高浜発電所 1 号炉、2 号炉、3 号炉及び 4 号炉 原子炉設置変更許可申請書 新旧比較表

2021年10月

関西電力株式会社

高浜発電所 1号炉、2号炉、3号炉及び4号炉 原子炉設置変更許可申請書記載（本文五号）

第 2.1.1.1 図 管理区域及び保全区域図

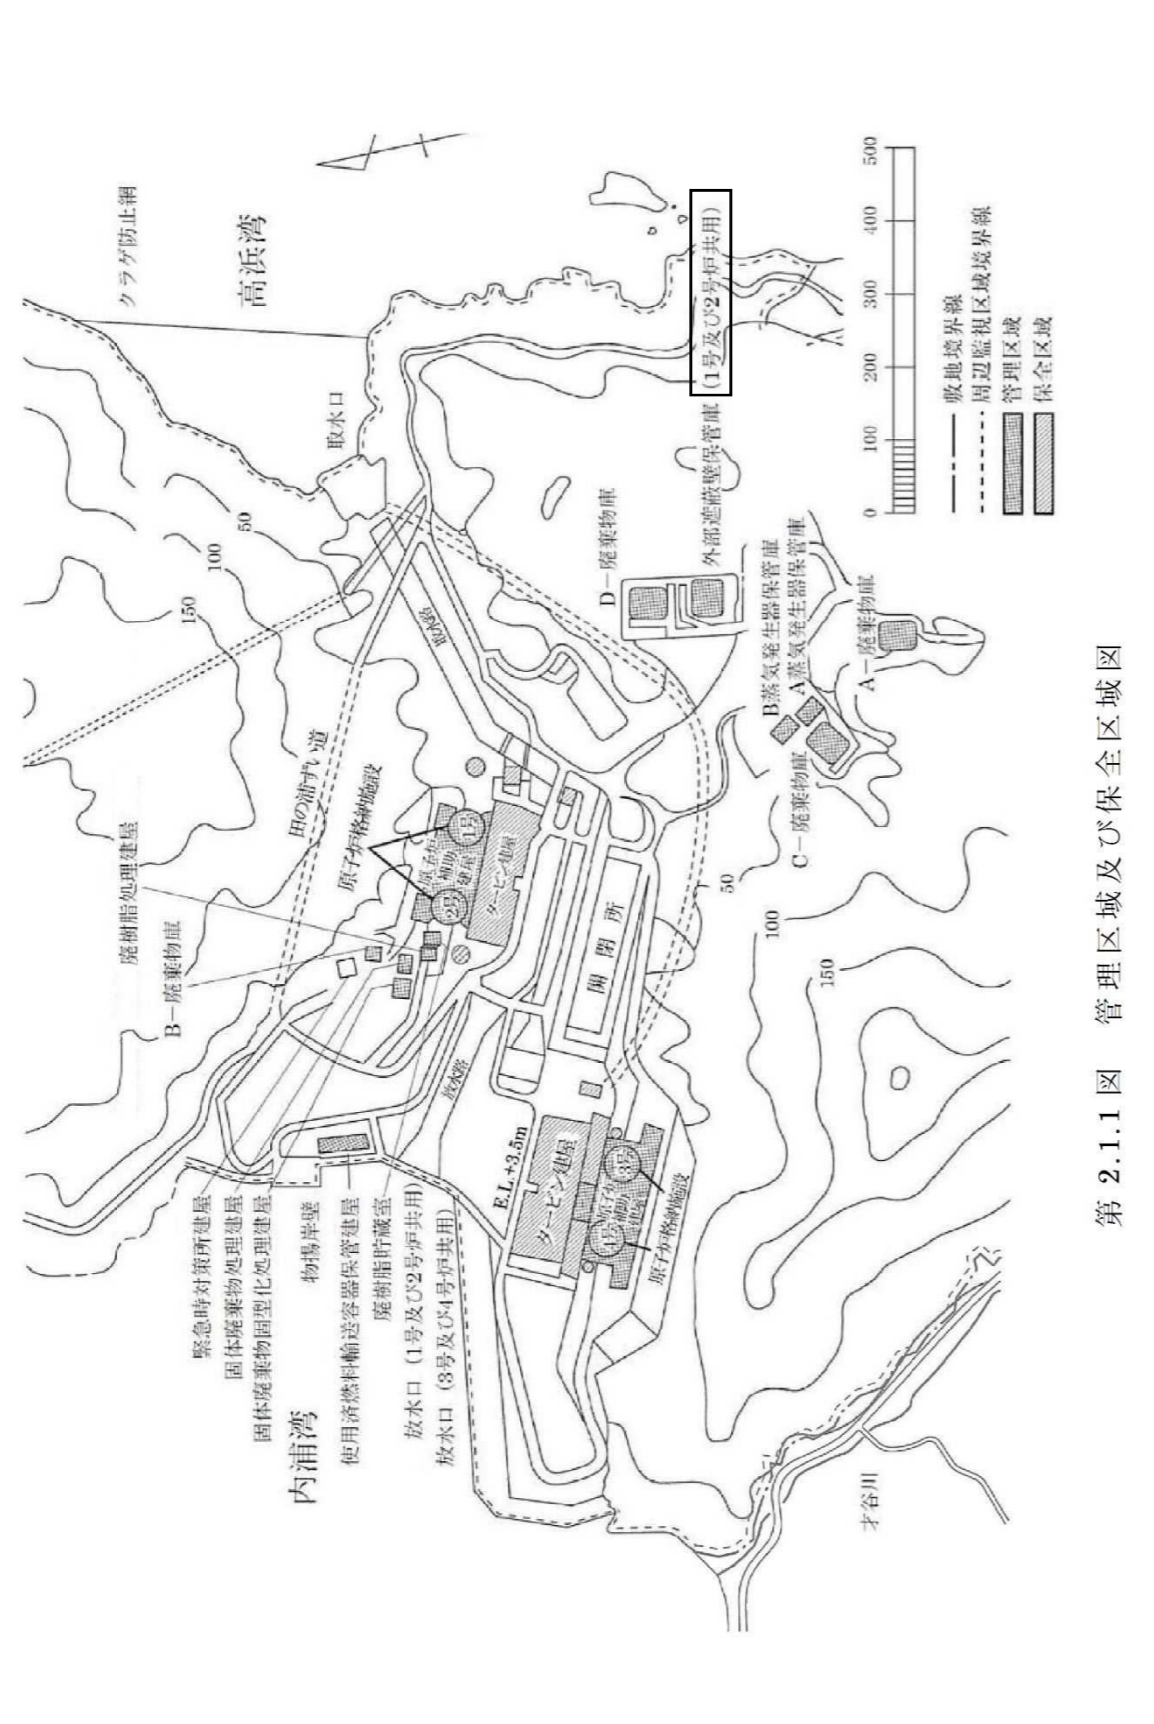
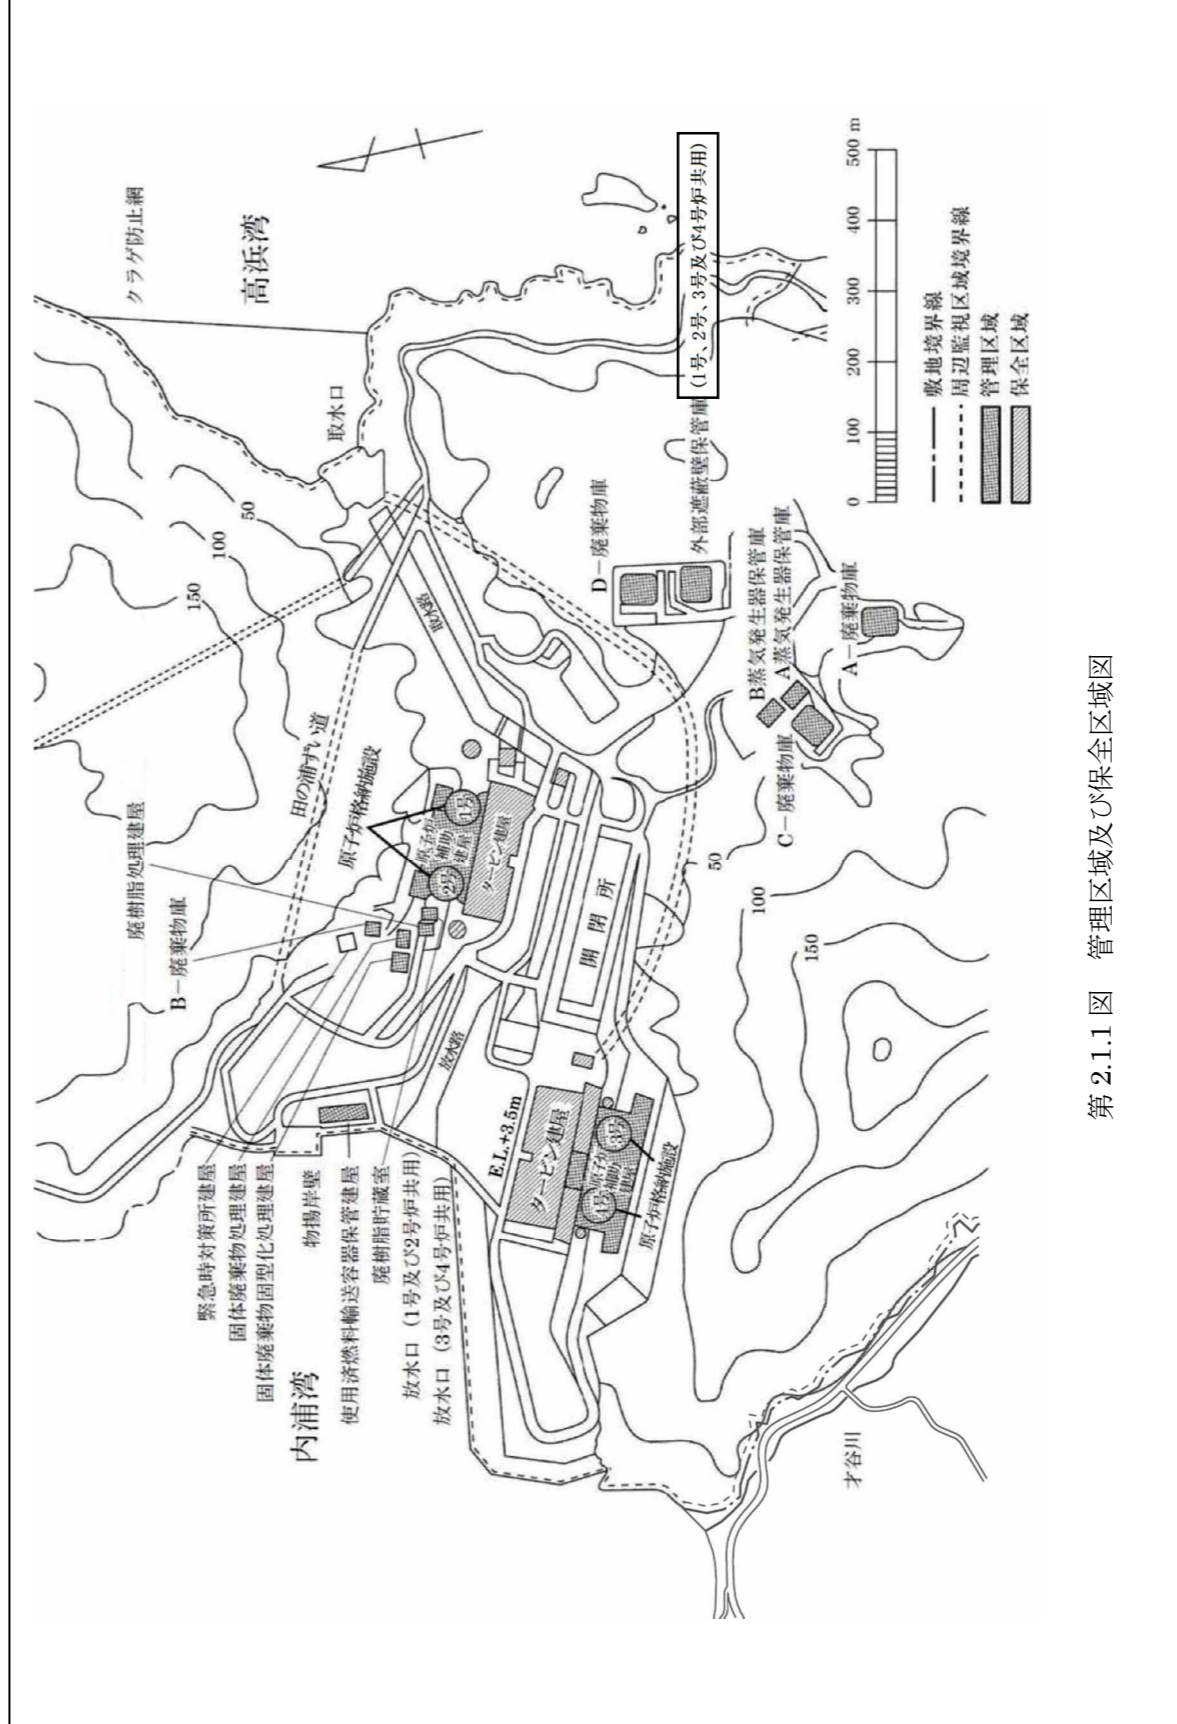
外部遮蔽壁保管庫の共用化

第 2.1.8 図 周辺監視区域図

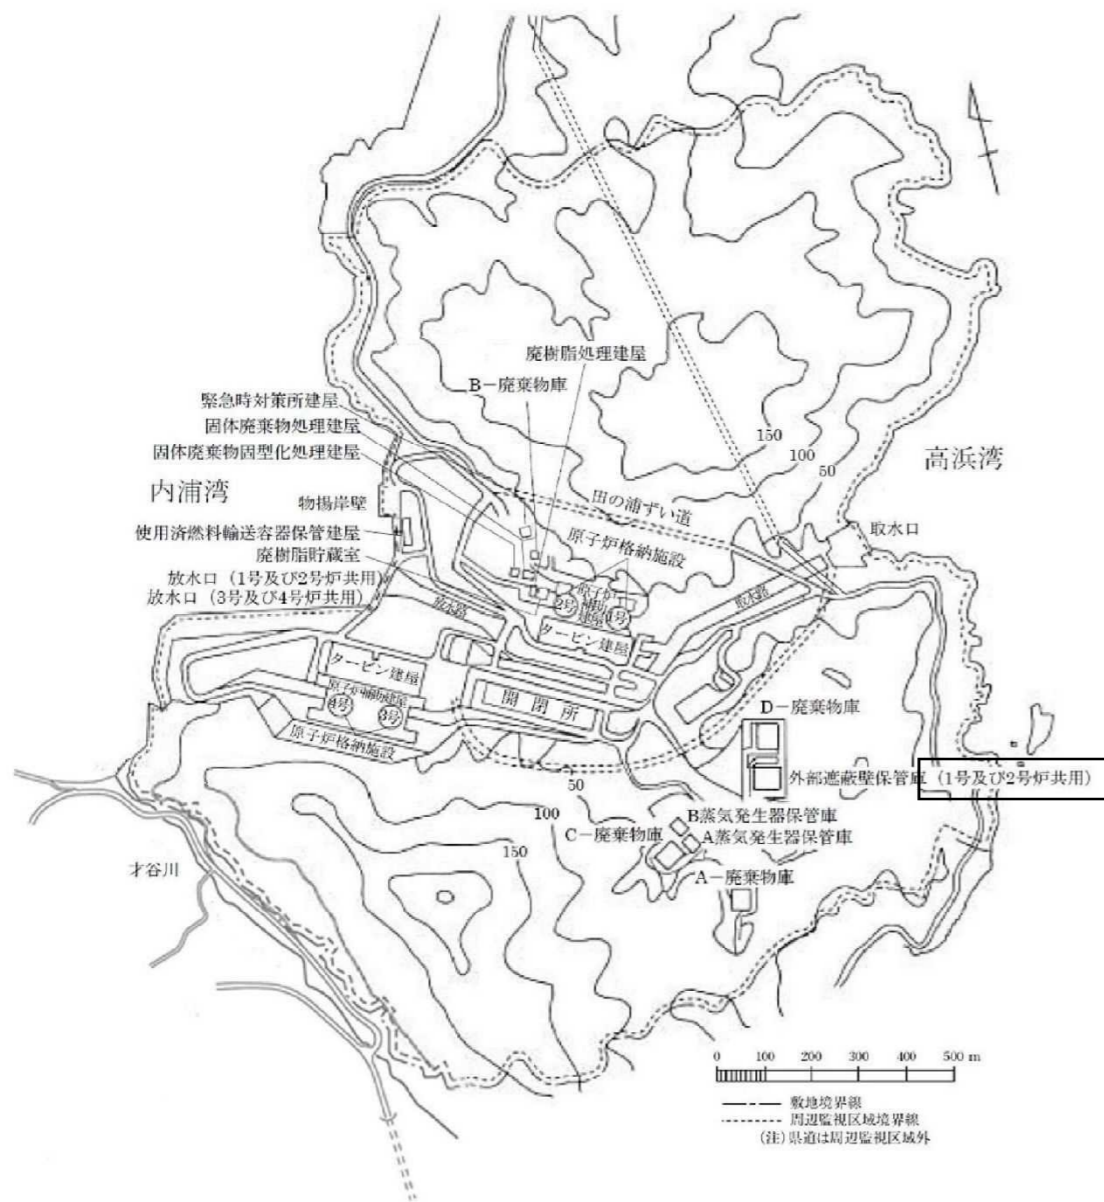
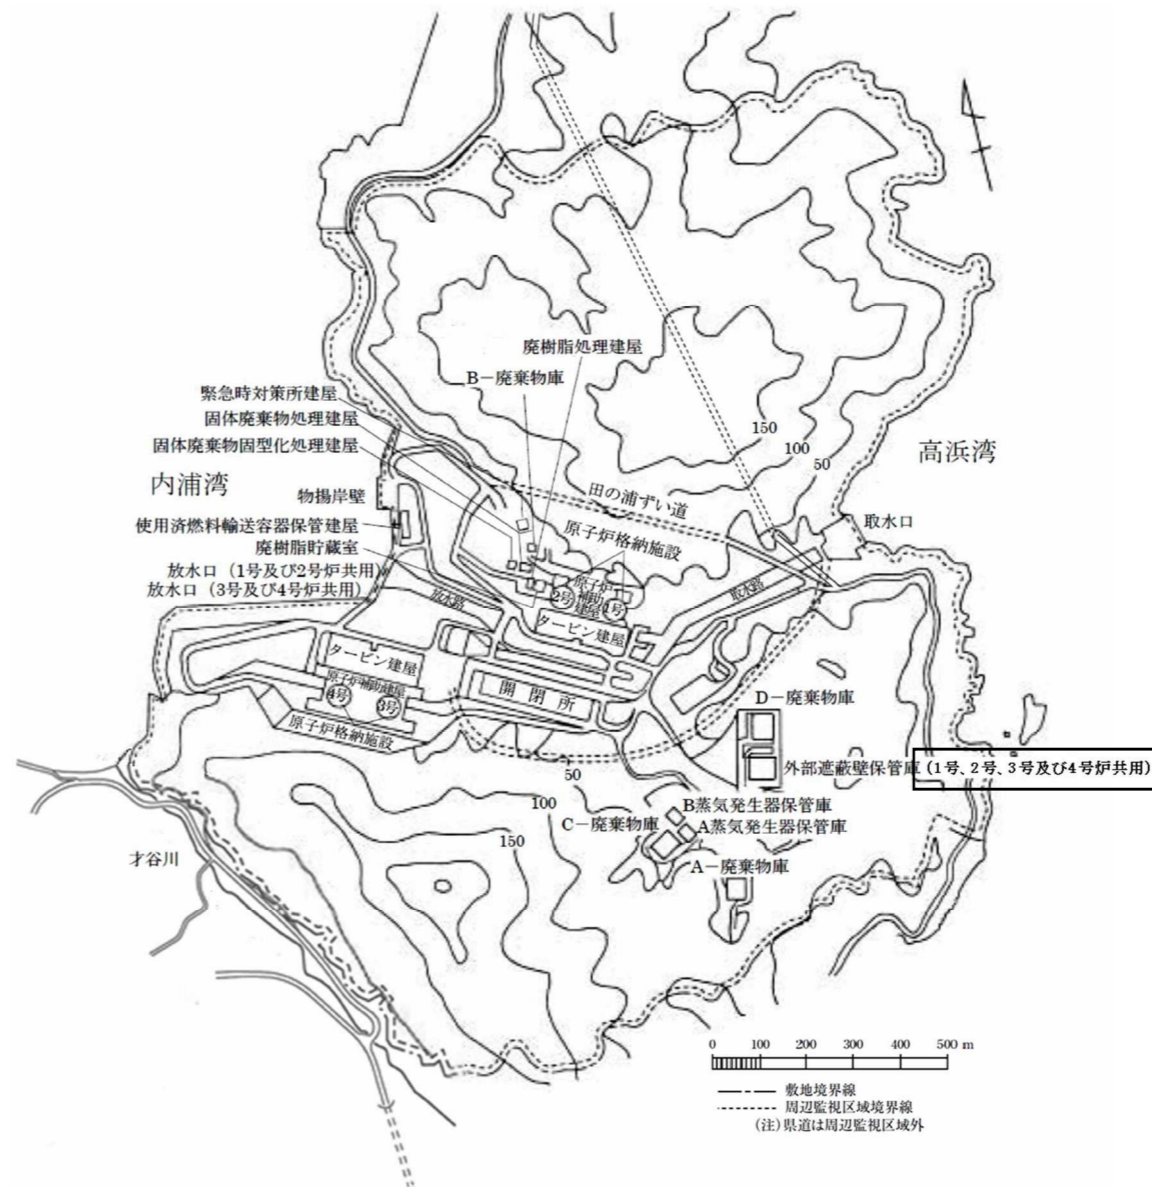
外部遮蔽壁保管庫の共用化

第 4.1.3 図 固体廃棄物処理系統説明図

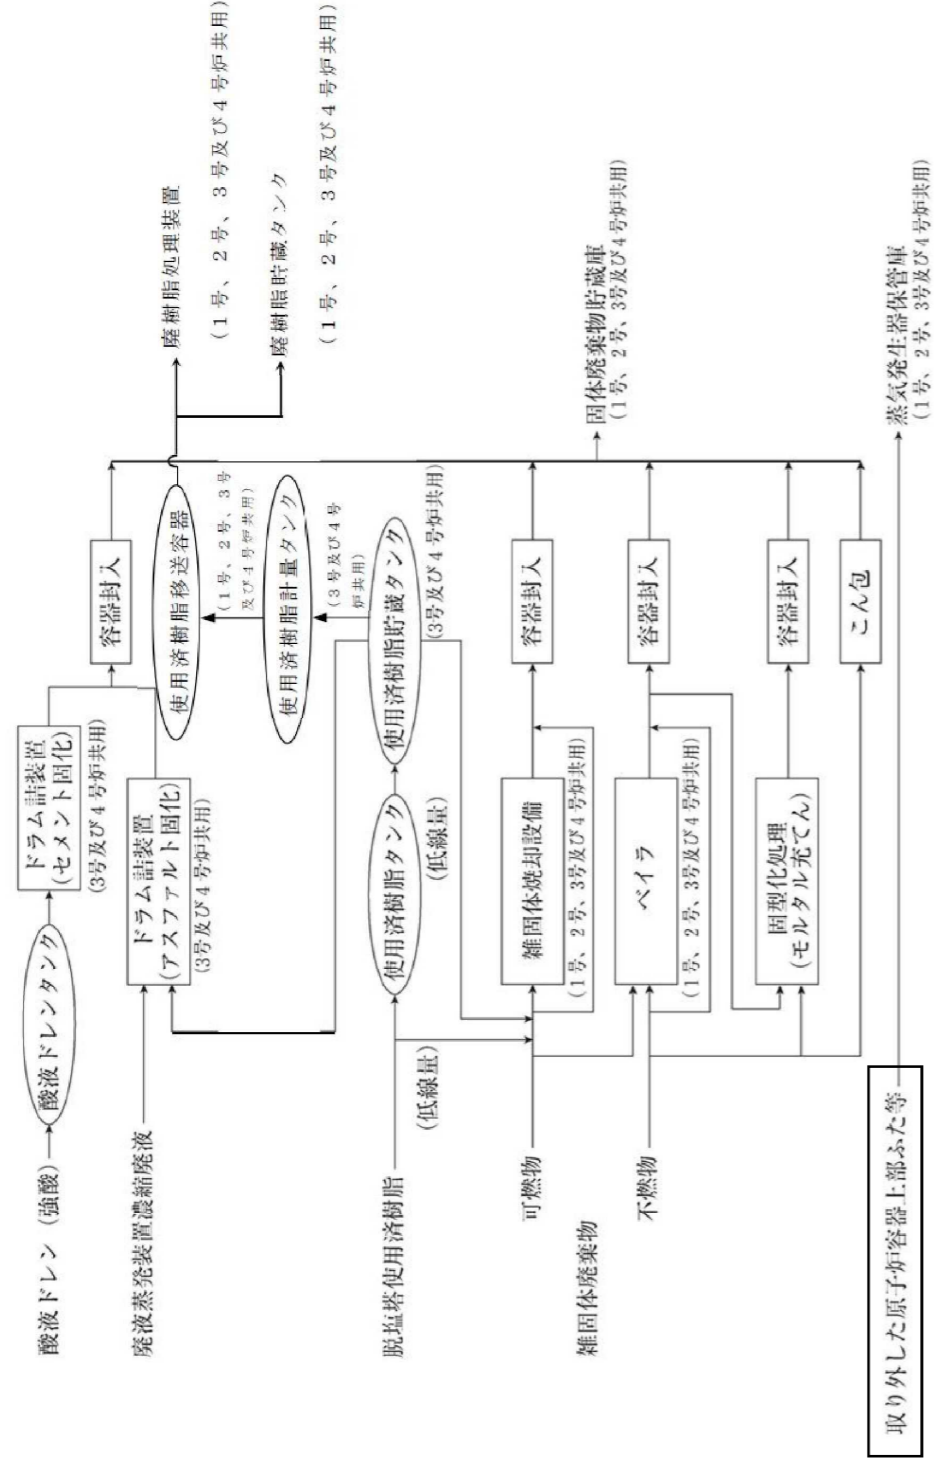
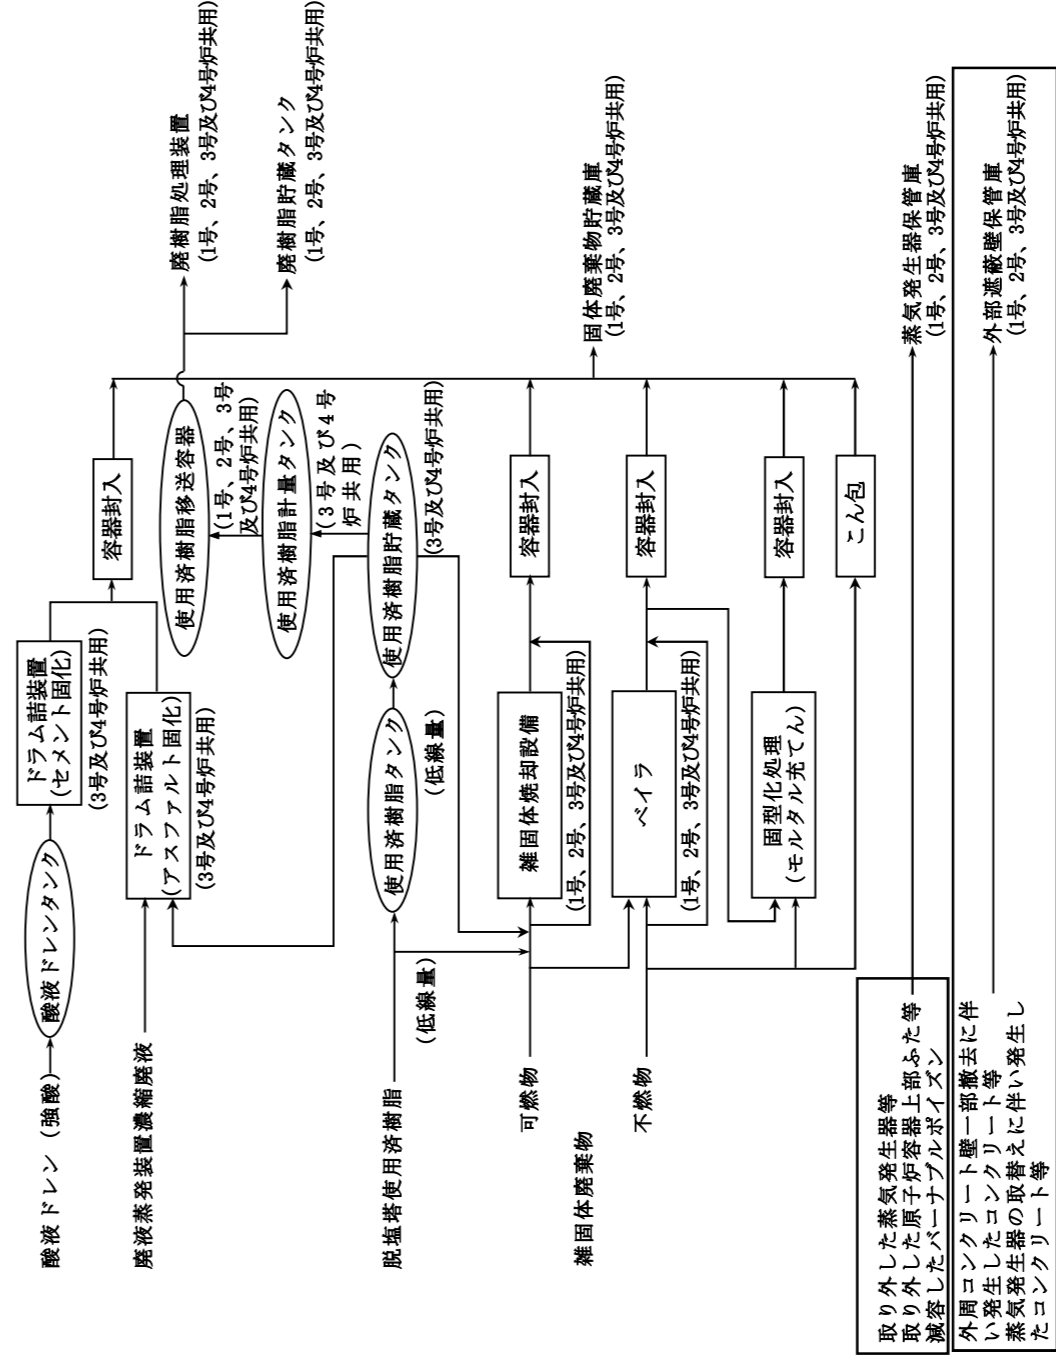
保管対象物の変更
外部遮蔽壁保管庫の共用
化
